Sujet : [INTERNET] Mémoire analytique demande Terreal

Nous vous prions de trouver ci-joint le mémoire formalisant nos observations relatives à la demande d'autorisation environnementale unique (ICPE) pour la carrière d'argile Terreal de Cahaignes.

Mémoire d'analyse
de la demande d'autorisation environnementale unique (ICPE)
pour la carrière d'argile Terreal de Cahaignes, commune de Vexin sur Epte

Figure 0-4 Extrait partie II.2 « contexte climatique » de la demande, rose des vents

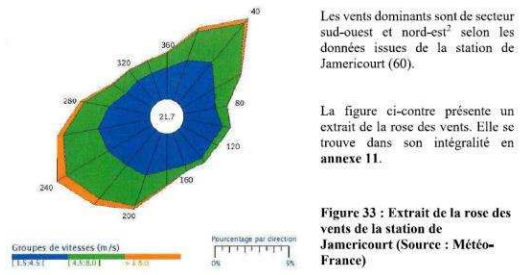
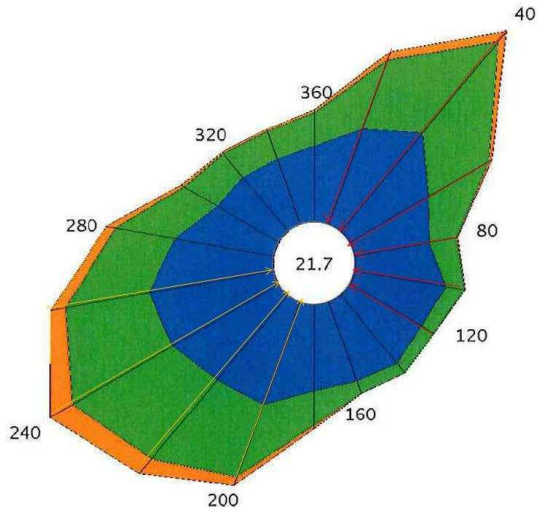
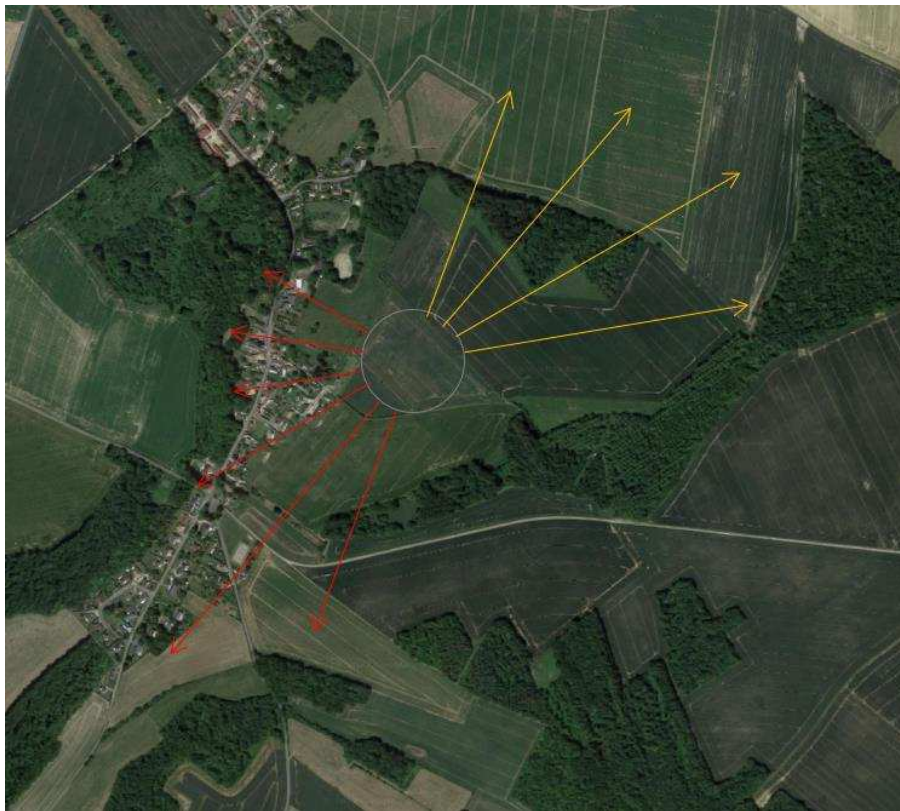
7. Pour compléter ce contexte, rappelons maintenant la rose des vents Météo-France annexée à la demande et sa synthèse par le demandeur qui indique que « les vents dominants sont de secteur sud-ouest et nord-est [...] »¹¹. Si on fait l'exercice de superposer une simplification/restructuration¹² de cette rose des vents au plan de situation géographique, on constate qu'une partie significative du temps, les vents pousseront les poussières de la carrière en direction de la partie haute du village de Cahaignes (cf. figures et illustrations ci-après).

Figure 0-7 Représentation schématique géologique de la fosse d'extraction

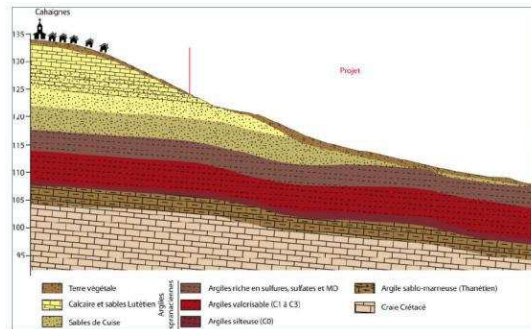
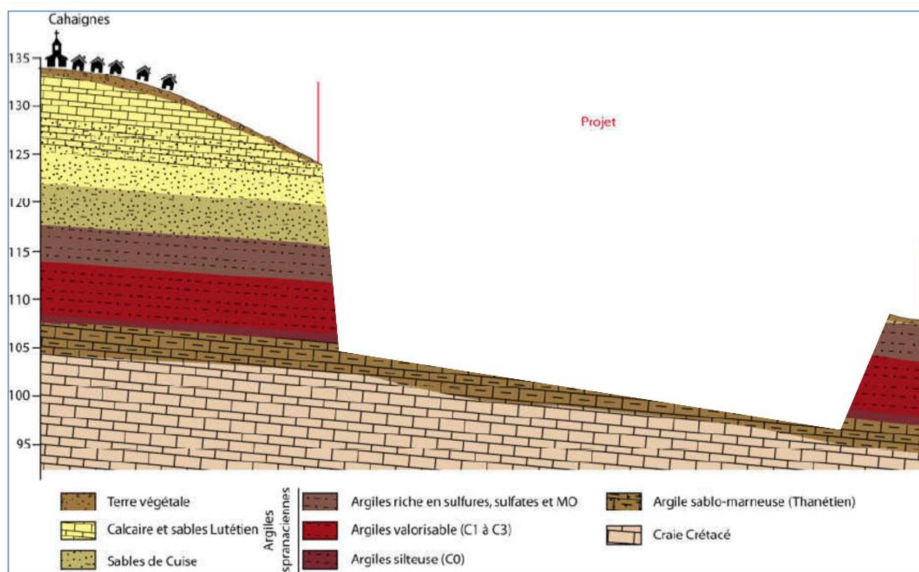
Pour se rendre visuellement compte du risque, reprenons une schématisation utilisée par le demandeur :

Et adaptons là un peu pour y représenter tout aussi schématiquement la fosse d'extraction :

Cette illustration est bien évidemment dépourvue de toute rigueur scientifique, mais elle permet de bien se rendre compte qu'on ne peut balayer d'un revers de la main le risque de glissement de terrain voire de microséismes induits. Un trou de 29 mètres de profondeur à flan d'une colline sur laquelle est posée un village, cela nécessite une analyse plus sérieuse que celle fournie dans la demande pour justifier de l'absence d'impact des inévitables mouvements du sol – les précédents sont nombreux⁴², parfois mortels⁴³, et ils incitent à la plus grande prudence.
